Dodatek č. 13

Tímto Dodatkem se mění rozsah prací na díle s názvem „**REKONSTRUKCE OBJEKTU Č. P. 200 K. Ú. STRAŠNICE NA ZÁKLADNÍ ŠKOLU PRAHA 10 - STRAŠNICE**“, a to následovně:

Změnový list č. 22 (ZL)

Změna vyvolaná / požadovaná: Zhotovitelem / Objednatelem	Číslo změnového listu: 22
Profese / konstrukce: Hrubé podlahy / výkopy	Datum vydání: 11.12.2024
Stavební objekt: 02.1.1 - Podlahy - bourání + nový stav VON - VRN+ON	Název změny: Založení hrubé podlahy gastro 1PP

EEZ A-A

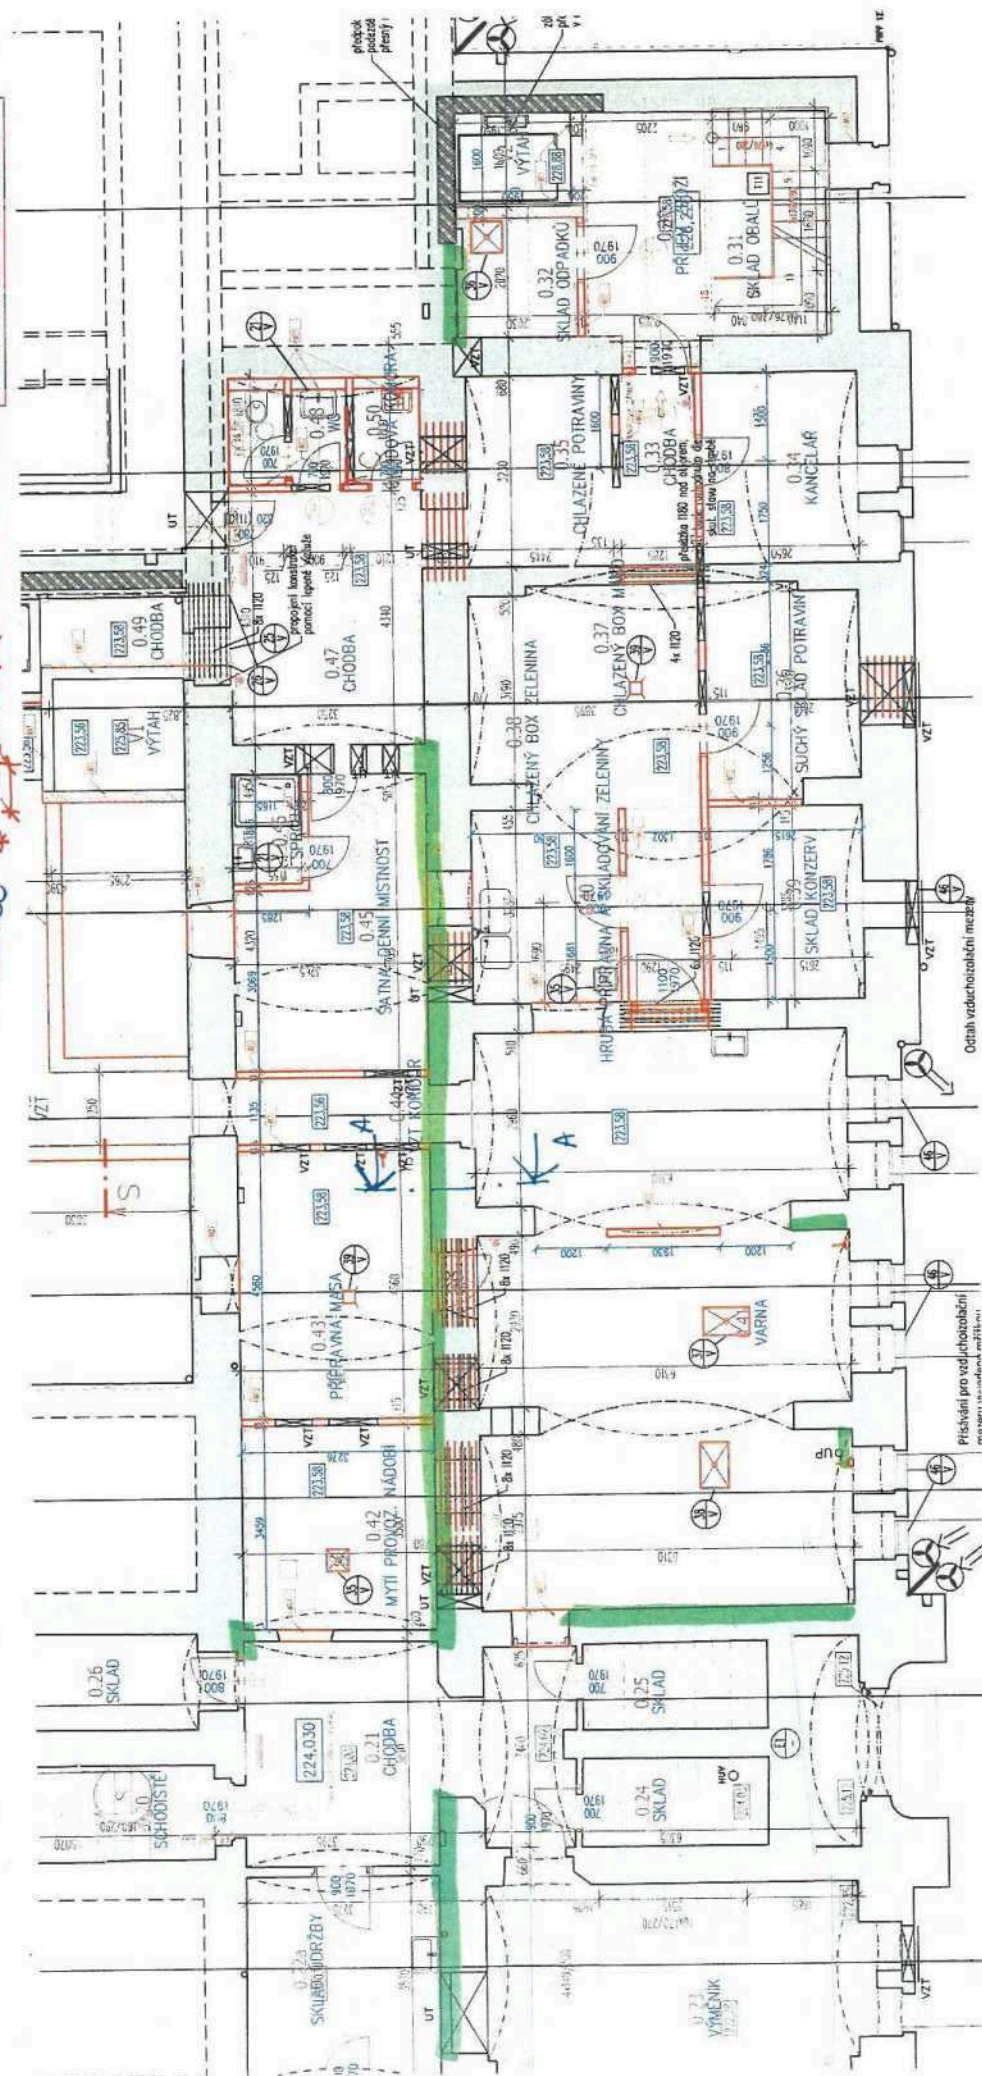
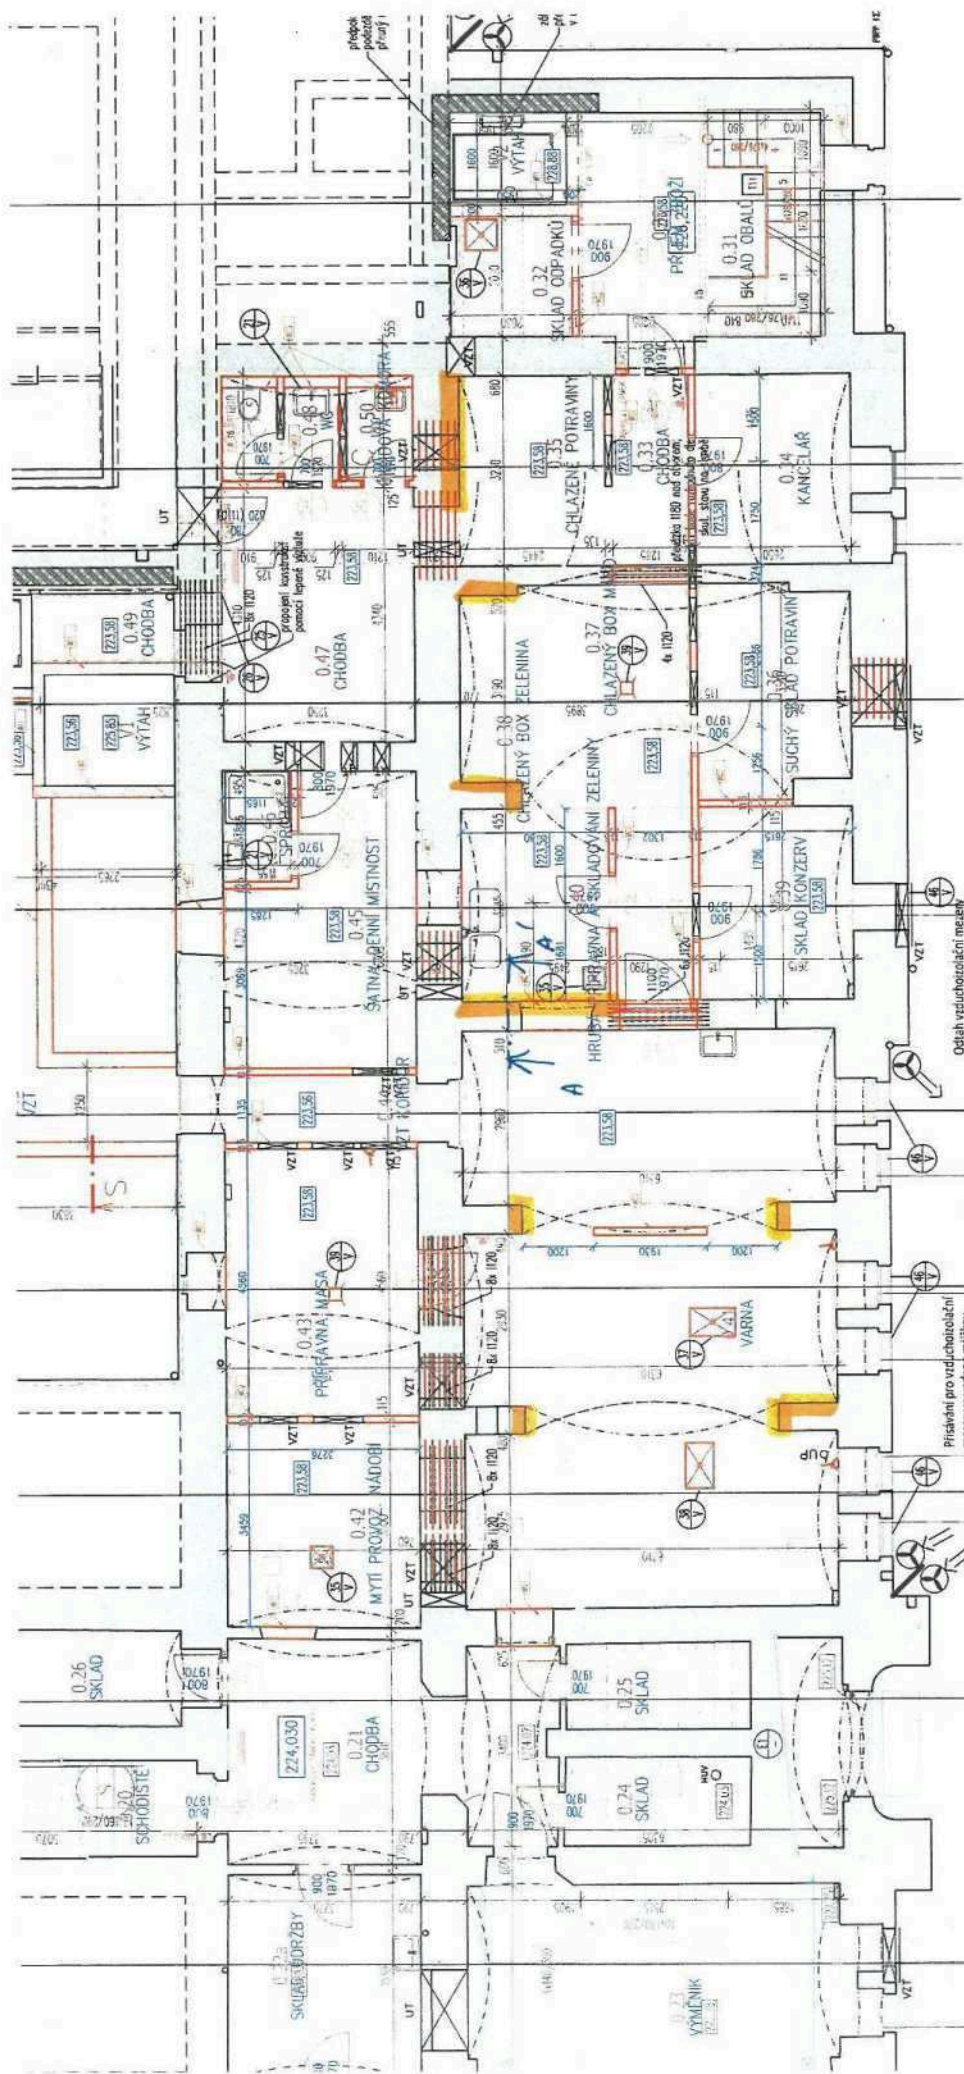
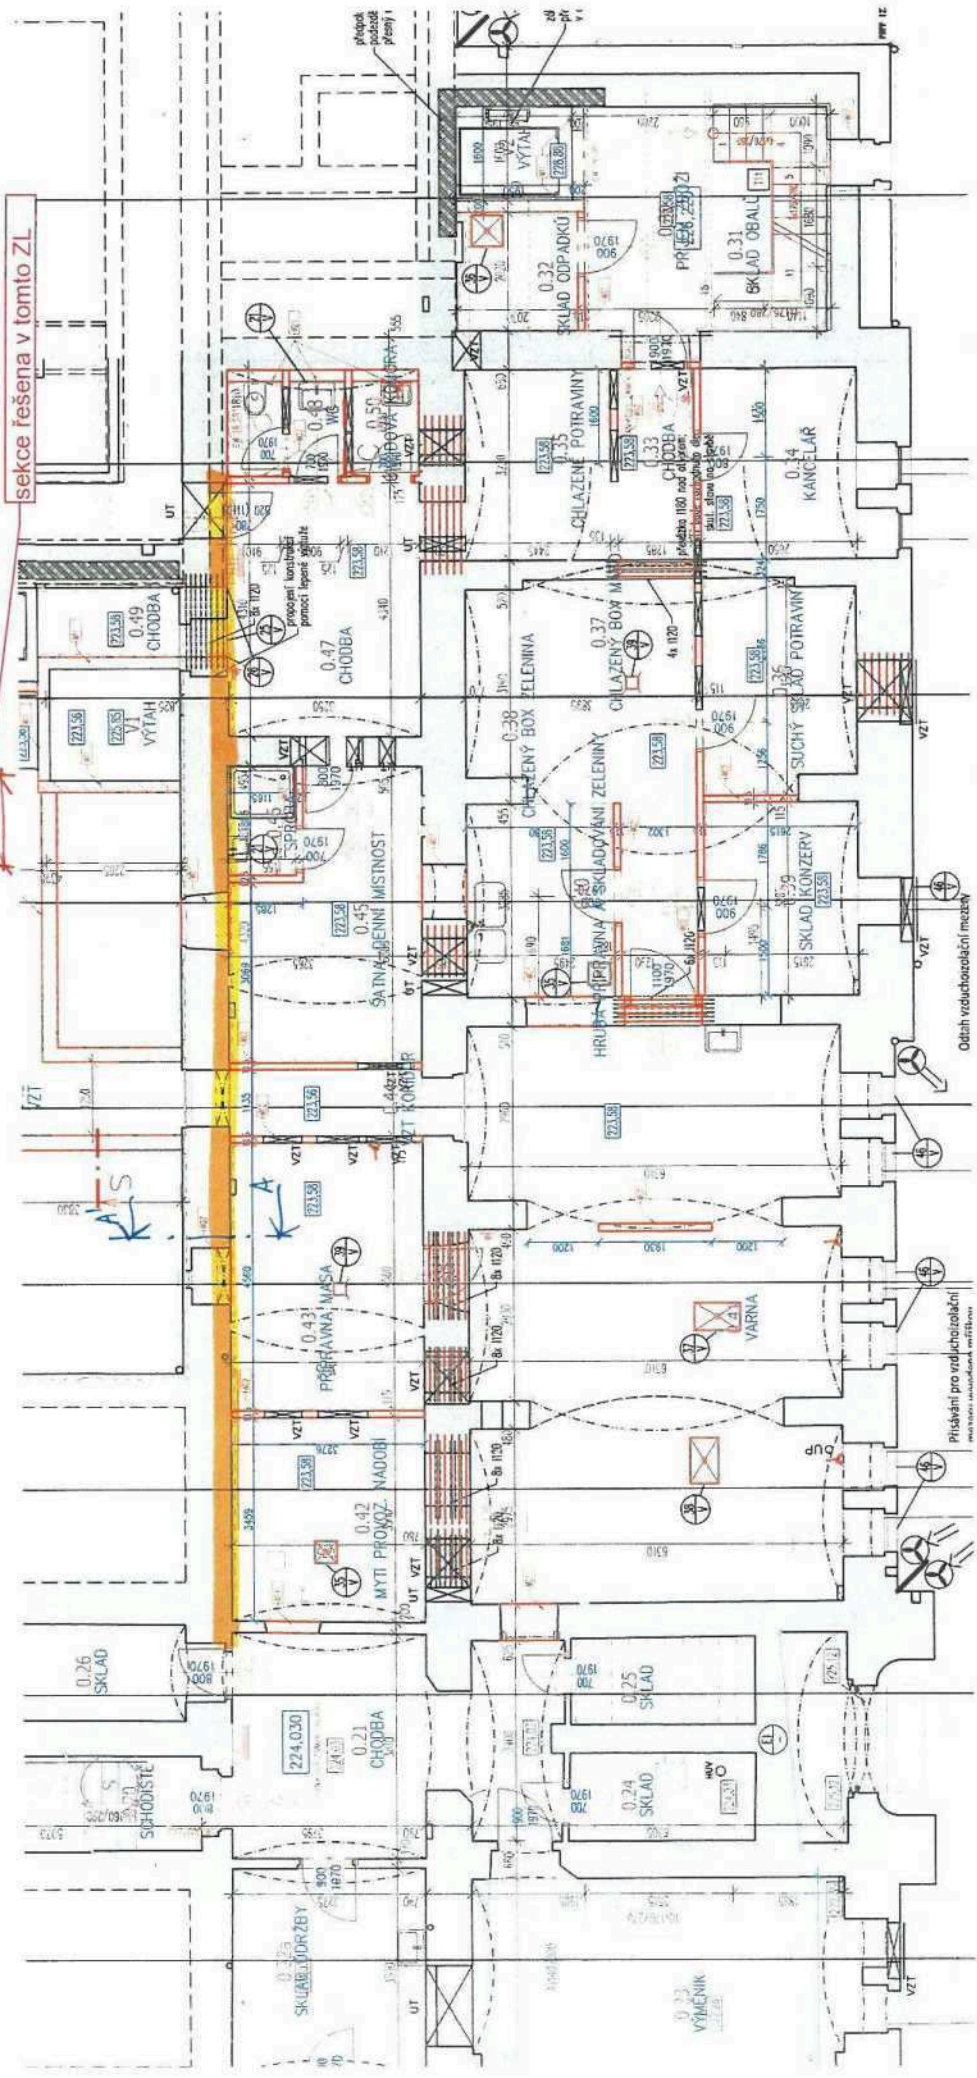
2. Řešení vystupujících rozšířených základů nad novou úroveň podlahy v 1.PP. Přikládám půdorys od Vás, kde jsou vyznačeny rozšiřující se základy a také místa, kde základ ustupuje a není na celou tloušťku stěny.

- V rámci ustupujícího základu oproti zděné stěně, zasílám nákres v jakém rozsahu bude doplněn. K základu bude přisazeno bednění tak, aby nevznikl žádný sokl. Drážkami ve zděné stěně bude možné mezery vyplnit betonem s jemnější frakcí kameniva tak, aby vyplnila vždy celou dutinu.

- U středové stěny jsou vyznačena také místa, kde je základová spára nad hranou výkopu pro podlahové konstrukce, v rámci dobetonování hrany základového pasu bude částečně základ podbetonován dle skicy na výkrese. Zeminu odtěžit pod základem tl. cca 200mm a hloubky 200mm pro zalití betonem, lze provádět na délce maximálně 1,5m. Pokud by byl úsek delší, tak by se musel rozdělit na 2 záběry (výkopy i betonáž), není možné odkopat delší úsek. V případě středové stěny by tento problém neměl nastat.

3. Rozšířený základ, který ustupuje směrem do interiéru bude v co největší míře zachován, protože podezdívání a podbetonování by bylo technicky komplikované a časově náročné. V půdoryse jsem vyznačil místa, která bude třeba z důvodu umístění gastrotechnologie ubourat. Chápu, že není jednoduché kámen ubourat, ale v tomto rozsahu je to nutné. Po vybourání kamenného základu dojde k osazení bednění a stejný postup betonáže jako výše v bodě 2. Důležité je, aby se každá část demolice a dobetonování prováděla samostatně. Takže dojde k vybourání části základu, který bude ihned zabetonován a po jeho betonáži bude další den možné bourat další část základu! Nikdy se v tomto případě nepodaří vybourat pravidelnou část základu, pokud vypadne větší kámen nedá se nic dělat a bude následně dobetonováno. Jde hlavně o to, aby se nestalo, že se na celou tloušťku zdi vybourá 4m základu, demolovat bude možné opět maximálně v délce 1,5m.

4. Severní obvodová stěna suterénu má základovou spáru nad úrovní výkopu, tudíž musí být podbetonována. Podchytávka základu bude provedena společně s betonáží podkladní desky. Kari síť v desce bude ukončena u základové konstrukce, pod základ bude vložena další nastříhaná kari síť. Překrytí sítí budou 2 oka. Podchytávka bude provedena v maximální délce 1,5m, z desky bude připraven přesah minimálně 2 oka pro betonáž dalšího úseku desky.
V místnostech, kde je základová spára nad úrovní výkopu je třeba betonovat základovou spáru co nejdříve.
